**Oggetto:** [ID\_VIP: 5059] - *“Comuni di Volturino, Motta Montecorvino, Pietramontecorvino, Lucera, San Severo, Prov. FG: - Impianto eolico denominato "Selva Piana", composto da 14 aerogeneratori della potenza unitaria di 6 MW per una potenza complessiva pari a 84 MW e della relative infrastrutture di connessione. Proponente: EDP Renewables Italia Holding S.r.l.*

**Controdeduzioni alle osservazioni al pubblico ai sensi dell'art. 24, comma 3, del D.Lgs. 152/2006**

fonte WMS Agenzia Entrate - in evidenza i capannoni adibiti ad allevamento avicolo Categoria D/10 - Fabbricati per funzioni produttive connesse alle attività agricole

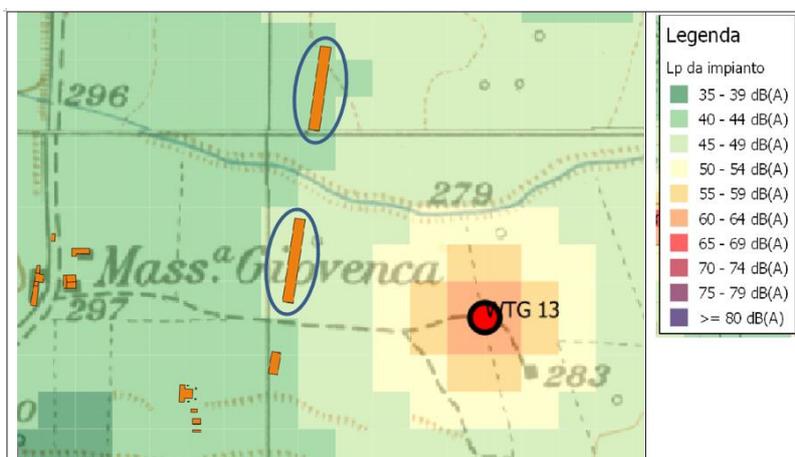
Tuttavia, la stessa Sig.ra Cetola rileva poi che nell'area di allevamento ci sia una presenza "continua e costante degli UOMINI che ci VIVONO e ci LAVORANO".

Su tali basi, si è sovrapposta la planimetria delle isofone prodotta a valle dello studio acustico in situ, per conoscere l'impatto sugli stessi.

Considerato lo stralcio qui riportato, si evince che i due capannoni di nuova realizzazione sono nel margine dell'isofona dei 45 dB, pertanto ampiamente entro i limiti imposti dal criterio assoluto, stante il fatto che il criterio differenziale non si applica per gli edifici non adibiti ad uso abitativo (come quelli in questione).
